津波対策 – 津波の引き波の際の冷却用海水確保対策 –

論点No.36

津波は、引き波により海面が大幅に低下するが、その場合においても海水を確保し、原子炉を冷却し続けられるのか。

ワーキングチーム検証結果

貯留堰の設置イメージ

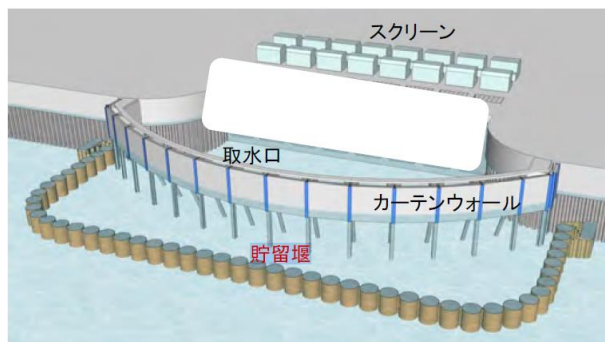
- 非常用海水ポンプの取水可能水位（T.P.-5.66m）に対し、基準津波の引き波による取水ピットにおける下降側の評価水位（T.P.-6.0m）が下回るため、原子炉の冷却に用いる海水が取水できなくなるおそれがある。
- 引き波による水位低下時においても非常用海水ポンプの取水性を確保するため、貯留堰を設置する。

取水ピットの引き波の時刻歴波形と継続時間

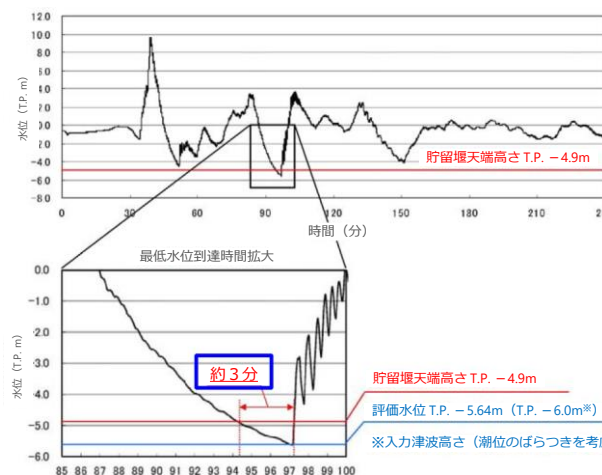
- 基準津波による引き波が貯留堰の天端高さを下回る時間は約3分間であるのに対し、貯留堰により非常用海水ポンプ全7台が30分間以上運転継続可能な容量を有している。

漂流物の堆積により取水可能な容量が制限されるケース（イメージ）

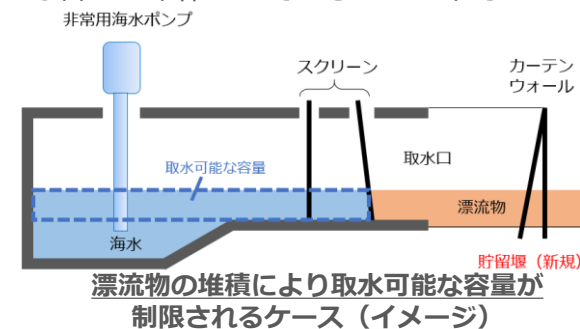
- 下図のように、津波漂流物が貯留堰からスクリーンの間を埋めつくすように堆積した場合を想定
- このような状況を想定しても、引き波が貯留堰の天端高さを下回る時間約3分間に対し、非常用海水ポンプ全7台を約10分間運転することが可能な容量を確保。
- このほか、スクリーンの内側に砂が堆積し、貯留堰内の容量が減るケースも評価し、必要な容量が確保されていることを確認
